# STATUTÁRNÍ MĚSTO LIBEREC

6. zasedání zastupitelstva města dne: 28.06.2018

### **Upřesnění zadání 100. změny územního plánu**

NÁZEV DÍLA <b>100.ZMĚNA ZÁVAZNÉ ČÁSTI ÚP MĚSTA LIBEREC</b>	STUPĚŇ FÁZE <b>NÁVRH PRO SJ</b>
OVĚŘENÍ ČÁSTÍ DÍLA <b>1a</b>	OBEDNATEL <b>MĚSTO LIBEREC</b>
DATA M ZHOTOVENÍ 12/2017	ZHOTOVITEL ING.ARCH.ONDŘEJ PLAŠIL FUČÍKOVÁ 1377/10 460 01 LIBEREC 5
ČÍSLO ZÁKAZY 12/2017	ZODPOVĚDNÝ PROJEKTANT ING.ARCH.JIŘÍ PLAŠIL
NÁZEV ČÁSTÍ DÍLA <b>HLAVNÍ VÝKRES</b>	MĚRÍTKO <b>1:5000</b>

priloha\_1\_návrh 100.ZÚP hlavní výkres

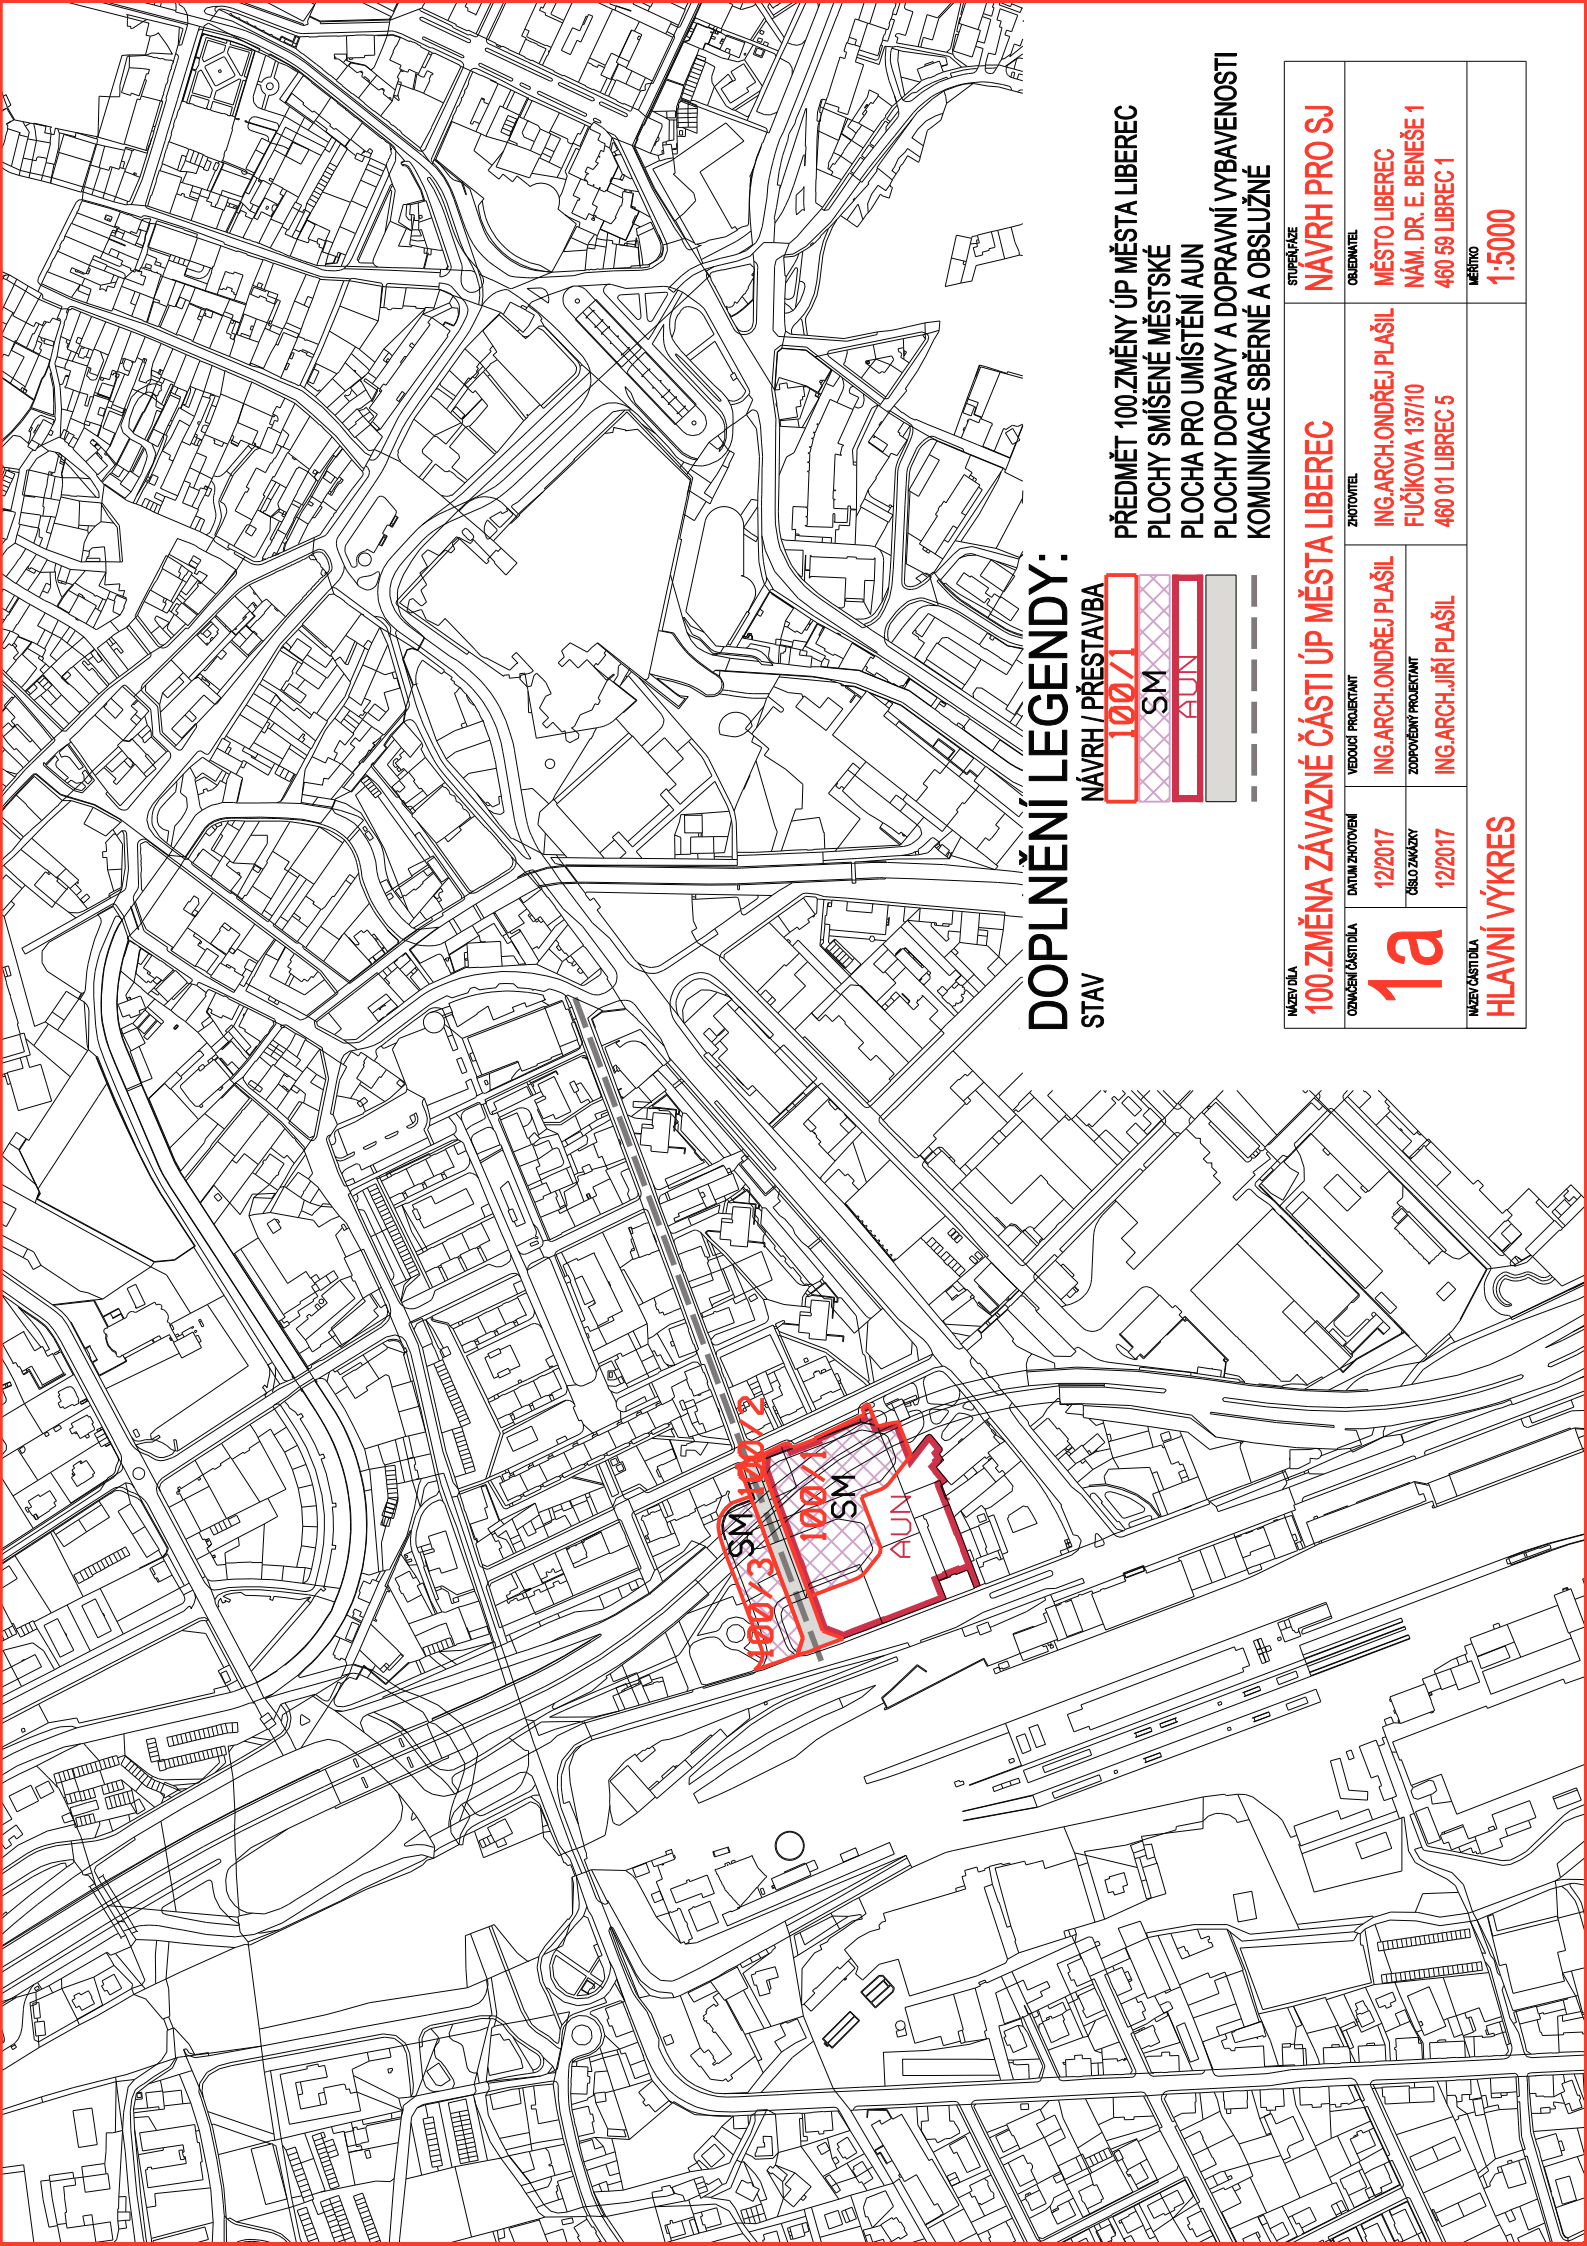
- návrh trasování této ulice je v přímém rozporu s rozpracovaným projektem terminálu
- přímé napojení ulice Matoušova neumožňuje další provoz současného autobusového nádraží, změna ÚP neřeší náhradní plochy pro autobusové nádraží pro případ (vy)budování komunikace
- změna ÚP převádí plochy autobusového nádraží (nyní v ÚP vedeno jako DA – plochy autobusové dopravy) do ploch SM, které neumožňují odstavné a parkovací plochy pro autobusy. Tím vlastně ruší autobusové nádraží bez náhrady.
- finanční náklady na přímé propojení, které je navrhováno, budou několikanásobně převyšovat náklady dopravního napojení, které by kopírovalo současnou hranu autobusového nádraží.

- propojení ulice Matoušova a Žitavská trasovat tak, že bude v maximální možné míře kopírovat hranu stávajícího autobusového nádraží a zejména bude respektovat umístění projektu nového terminálu dle architektonické studie a dokumentace k územnímu řízení
- funkční plochy DA – plochy autobusové dopravy budou v maximální možné míře ponechány, aby provoz autobusového nádraží nebyl ohrožen
